Høringsnotat

Offentlig høring af supplerende miljøkonsekvensvurdering for motorvej fra Klode Mølle-Løvel

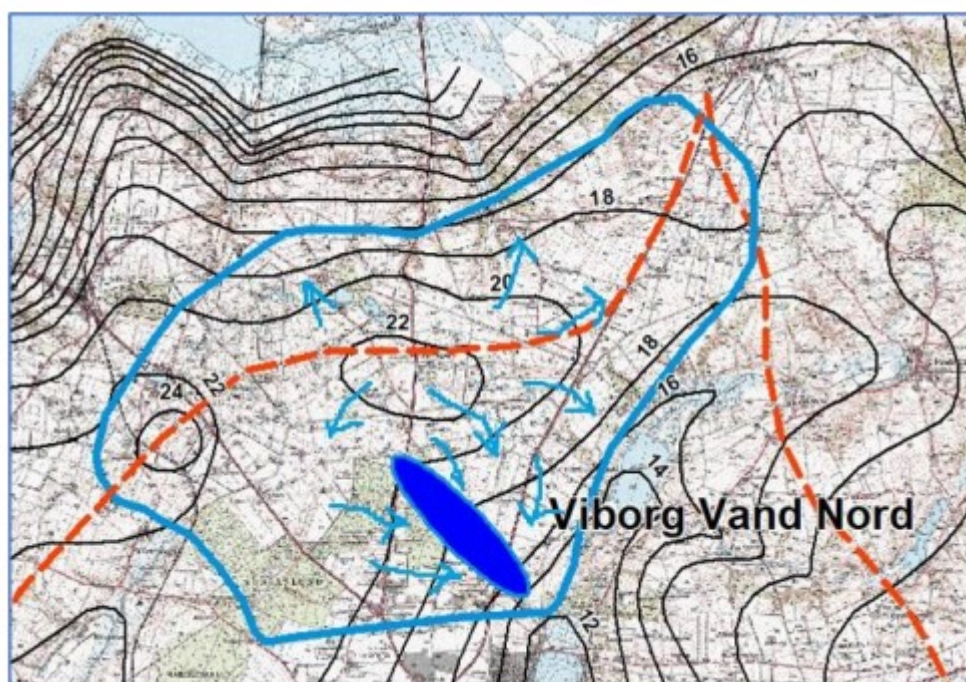
Den vestlige linjeføring af motorvejen er angivet med rød stiplede linje. Denne linjeføring af motorvejen vil medføre en forureningsrisiko for godt og vel hele den østlige halvdel af drikkevandsområdet, herunder den nuværende kildeplads, som er etableret for få år siden. Samme problematik er der også ved OSD Viborg Nord som vist på kortudsnittet her.

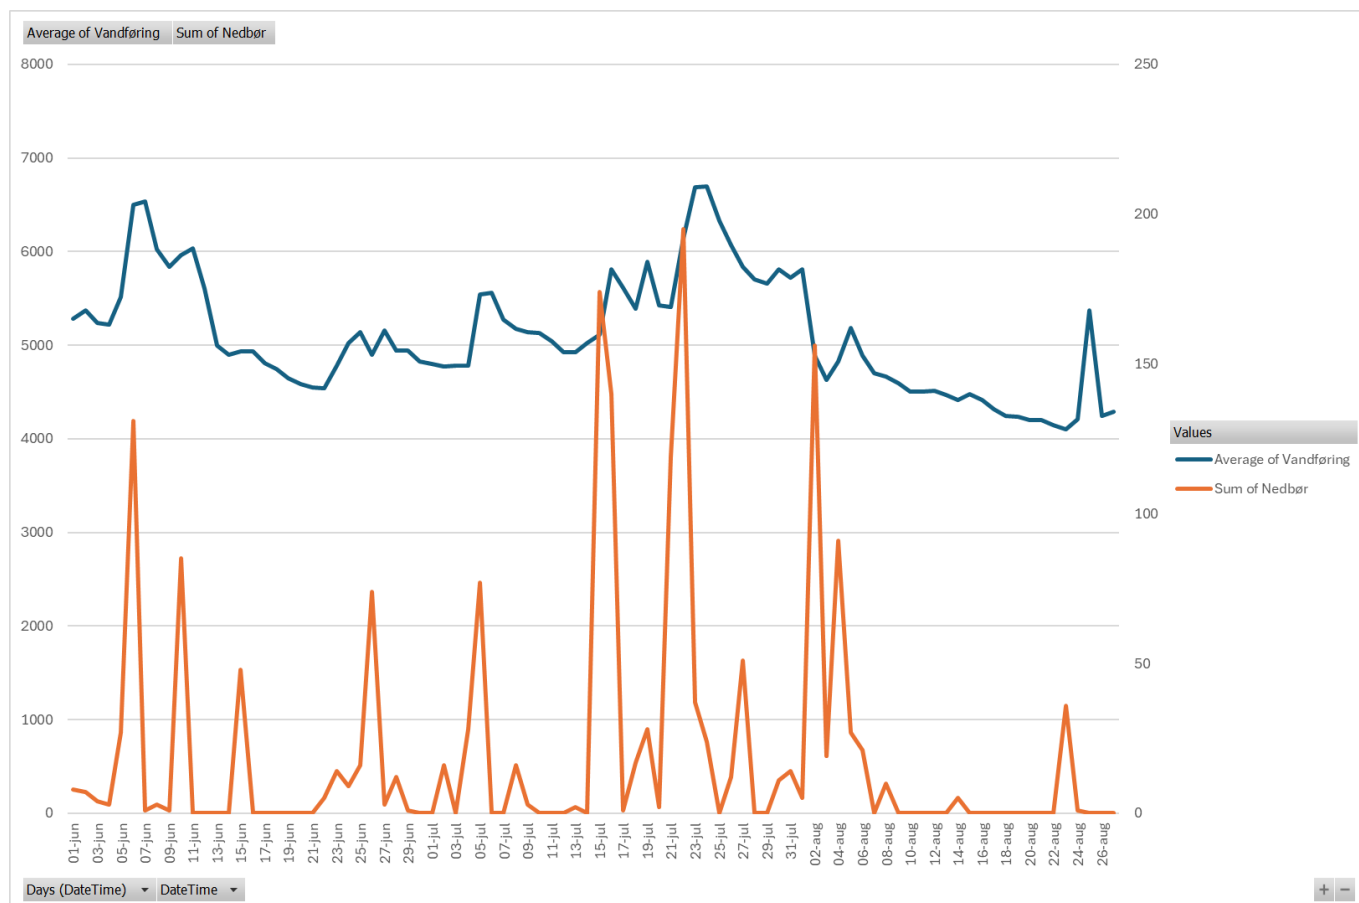
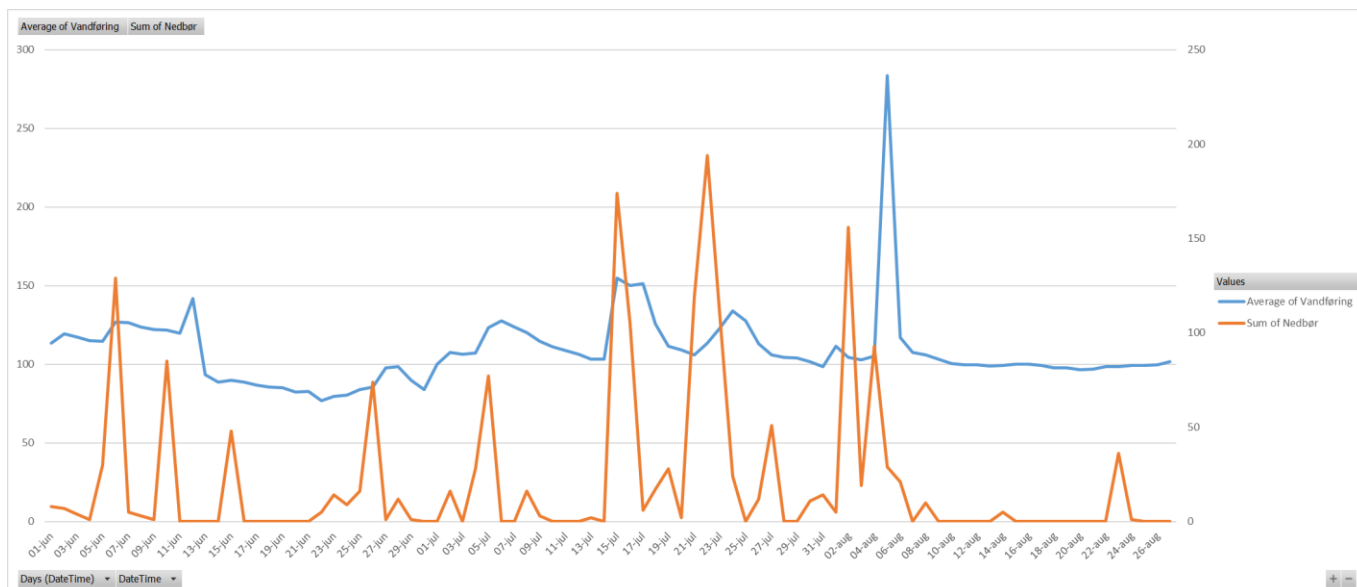
Idet der udelukkende er foretaget en **gennemsnitlig** vurdering ift. vandføring og udledningsflow fra de planlagte bassiner, belyses påvirkningen på vandområderne ikke tilstrækkeligt, idet påvirkningen i de perioder hvor der ikke er en gennemsnitlig vandføring i vandløbet ikke belyses og vurderes.

Medianminimumvandføringen vurderes ikke at være den relevante vandføring i forbindelse med nedbørshændelser.

Vandføringen i Haller og Tange Å, vil ikke være 2 – 6 l/s i forbindelse med nedbør. Der er en sammenhæng mellem vandføringen i et vandløb og nedbørshændelser. Nedenfor er indsat figurer, der viser

vandføringen i to tilfældigt udvalgte vandløb, hvor der er fundet kontinuerede vandføringsmålinger på Kemi-data på Danmarks Miljøportal for perioden juni – august 2025
